IMPIANTO AGROVOLTAICO "TRIVIGNANO"

POTENZA IMPIANTO 17,18 MWp - SISTEMA DI ACCUMULO 1,575 MW Comuni di Trivignano Udinese (UD), Santa Maria la Longa (UD) e Pavia di Udine (UD)

RISCONTRO RICHIESTA INTEGRAZIONI MIC

Riscontro
richiesta
integrazioni MIC
Progetto impianto
agrovoltaico
Trivignano"
[ID 9111]

Figura 1. Rappresentazione superfici idonee all'interno dell'area di progetto.; identificato con il retino blu la superficie idonea per il c-ter punto 1; il retino arancione la superficie idonea per il c-quater. La superficie non ricompresa in nessuno degli articoli risulta di circa 2150 m².

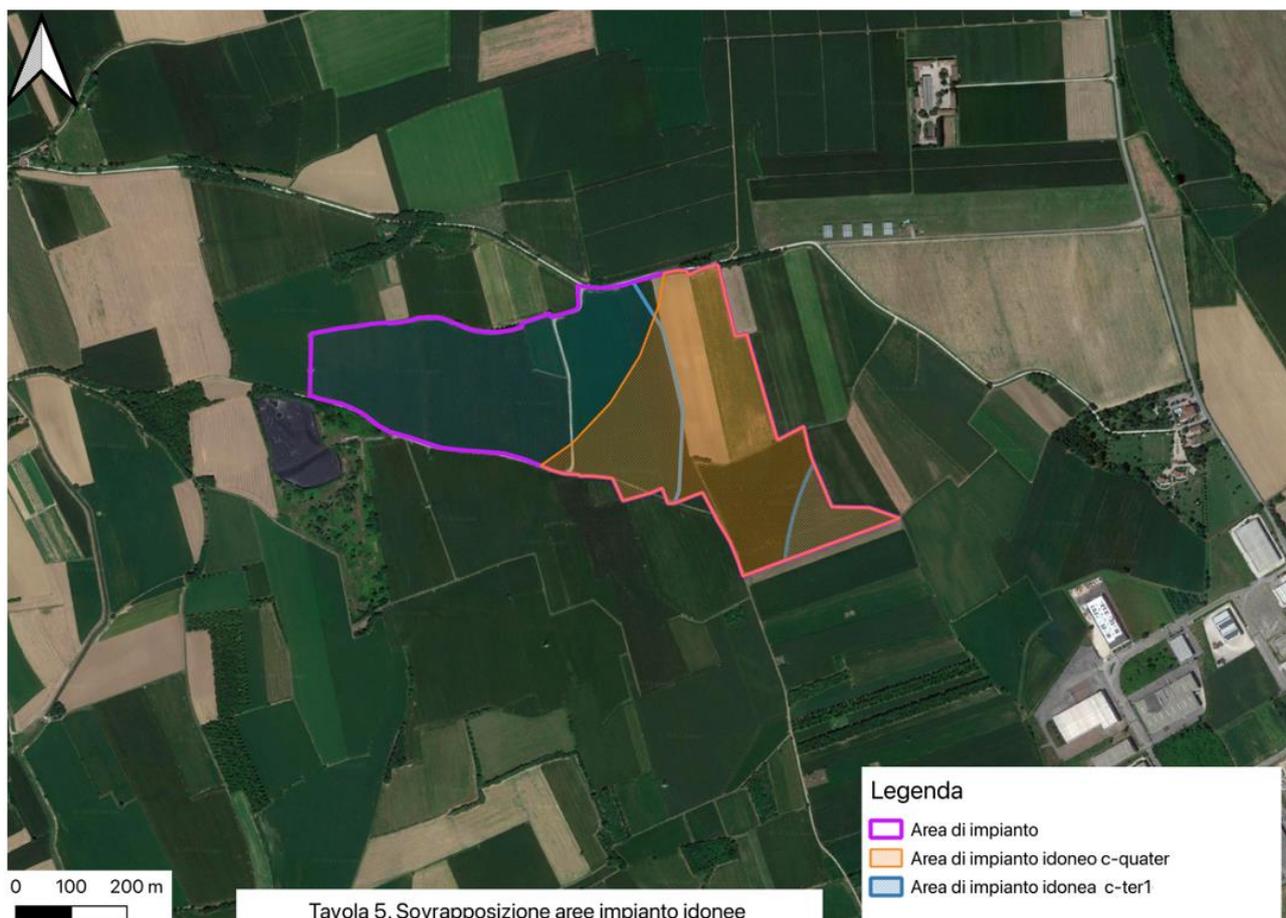
1. Specificare e motivare, anche con apposita rappresentazione cartografica, la scelta localizzativa del progetto rispetto a quanto stabilito dalla normativa nazionale in merito alle aree idonee (rif. art. 20 c. 8 del D.L. 8 novembre 2021 n. 199 recante "Disciplina per l'individuazione di superfici e aree idonee per l'installazione di impianti a fonti rinnovabili"). Qualora, ai sensi di quanto determinato all'art. 20, comma 8, lett. c) *quater* del D.Lgs 199/2021 l'intervento ricada all'interno delle aree da ritenersi escluse da quelle idonee all'installazione di impianti fotovoltaici, ossia all'interno del perimetro dei beni sottoposti a tutela ai sensi del decreto legislativo 22 gennaio 2004, n. 42, o nella fascia di rispetto (500 metri) dei beni sottoposti a tutela ai sensi della parte seconda oppure dell'articolo 136 del medesimo decreto legislativo, si chiede che vengano studiati e approfonditi gli impatti dell'opera specificamente su tali beni, anche a mezzo di foto-simulazioni, che consentano di valutare eventuali rapporti di interservisibilità tra le opere in progetto e i beni culturali e/o paesaggistici individuati.

Dall'analisi effettuata risulta che l'area di progetto ricade all'interno delle aree idonee all'installazione di impianto a fonti rinnovabili (c.d. "ope legis") ai sensi dell'art. 20 comma 8 del D.L. 199/2021 (Figura 1) in quanto si sviluppa:

- in parte su aree classificate agricole, racchiuse in un perimetro i cui punti distano non più di 500 metri da zone a destinazione industriale → c-ter punto 1; rappresentate in Tav.1 e Tav. 2 dell'elaborato TRI-VIA22.
- in parte su aree non comprese nel perimetro di beni sottoposti a tutela per il dl 42/2004 né nella fascia di rispetto di 500 m dei beni sottoposti a tutela ai sensi della parte seconda oppure dell'articolo 136 del dl 42/2004 → C-quater; rappresentate in Tav.3 e Tav. 4 dell'elaborato TRI-VIA22.

Solo una piccolissima porzione di circa 2150 m² risulta non compresa nei parametri identificabili come aree idonee ope-legis in ragione della prossimità della Chiesa di San Marco, per la quale, come meglio specificato al paragrafo 2, sono stati approfonditi gli impatti con opportune foto simulazioni.

Figura 2. Planimetria (keyplan) dei punti di ripresa delle fotosimulazioni (estratto pagina 10 elaborato TRI-VIA-06e)

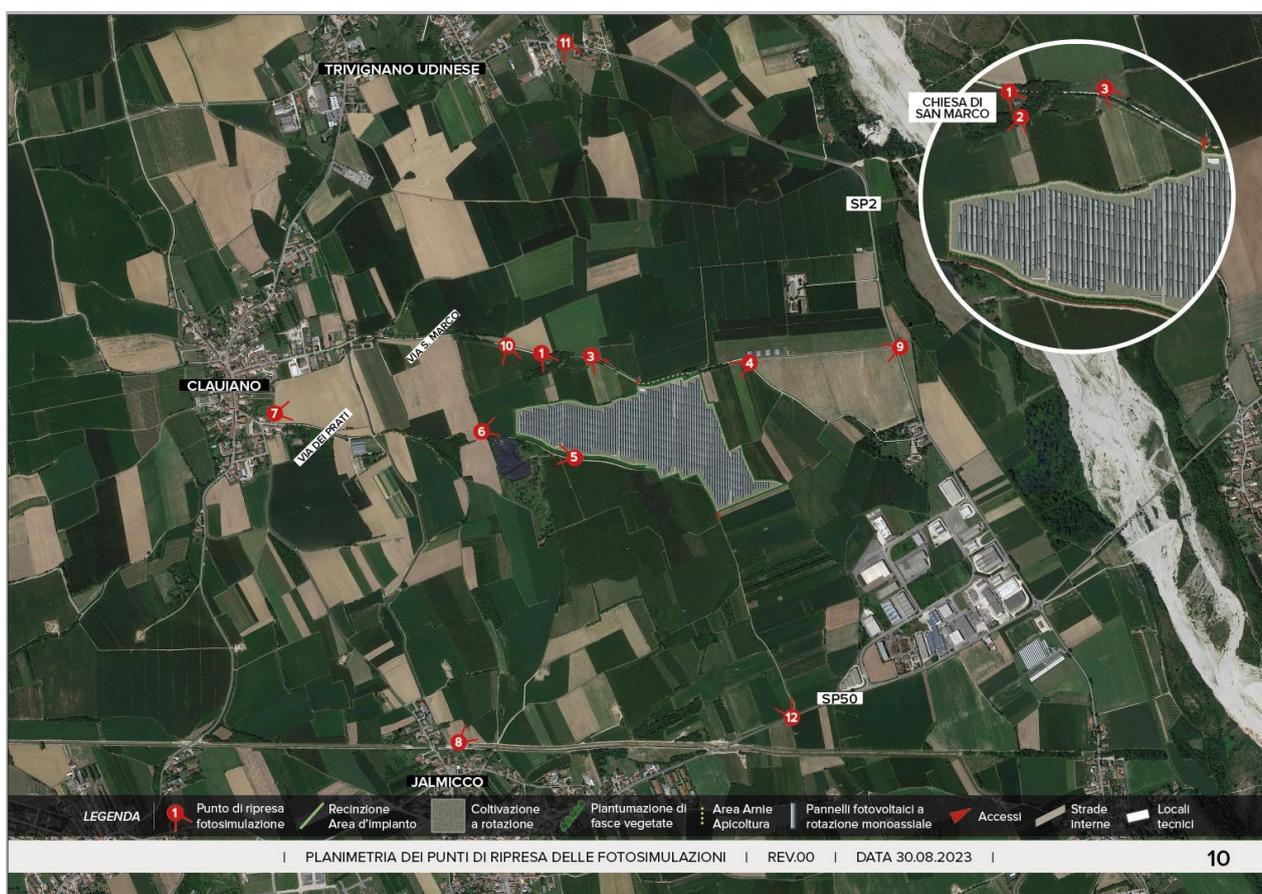
In ogni caso, si chiede di voler rappresentare con adeguati elaborati grafici e con l'eventuale supporto di fotosimulazioni lo *stato ante operam* e *post operam* dei luoghi così come percepibili in un intorno significativo dall'area di intervento e **da tutti i recettori individuati nello studio di intervisibilità**, sia areali e puntuali che lungo gli assi viari di percorrenza dinamica.

Si chiede di approfondire con particolare riguardo gli impatti generati **sui beni e le aree tutelate** e su **Via San Marco, Via dei Prati, i percorsi di mobilità lenta e i tracciati poderali e vicinali lungo i margini dell'impianto**.

A supporto di quanto ottenuto dalla suddetta analisi sono state prodotte 9 nuove simulazioni (riportate nel keyplan a pagina 10 dell'elaborato TRI-VIA-06b con i numeri progressivi da 1 a 9), in aggiunta a quelle già presentate in prima istanza (riportate per completezza nel keyplan a pagina 10 dell'elaborato TRI-VIA-06b con i numeri progressivi da 10 a 12).

Si riporta di seguito il dettaglio dei punti dai quali sono state elaborate opportune fotosimulazioni (Figura 2):

- Chiesa di San Marco (2 nuove fotosimulazioni n.1 e 2)
- Frazione di Clauiano (nuova fotosimulazione n. 7)
- Frazione di Jalmicco (nuova fotosimulazione n. 8)
- Centro abitato di Trivignano (fotosimulazione n. 11 già presentata)
- Mobilità lenta e tracciati poderali vicinali (3 nuove fotosimulazioni n. 5,6 e 8 in aggiunta alla 12 già presentata)
- Via dei Prati (nuova fotosimulazione n.7)
- Via San Marco (2 nuove fotosimulazioni n.3, 4, in aggiunta alla n.10 già presentata)
- SP 50 (fotosimulazione n. 12 già presentata).
- Strada Triestina (SP2) (1 nuova fotosimulazione n.9 oltre alla n.11 già presentata).
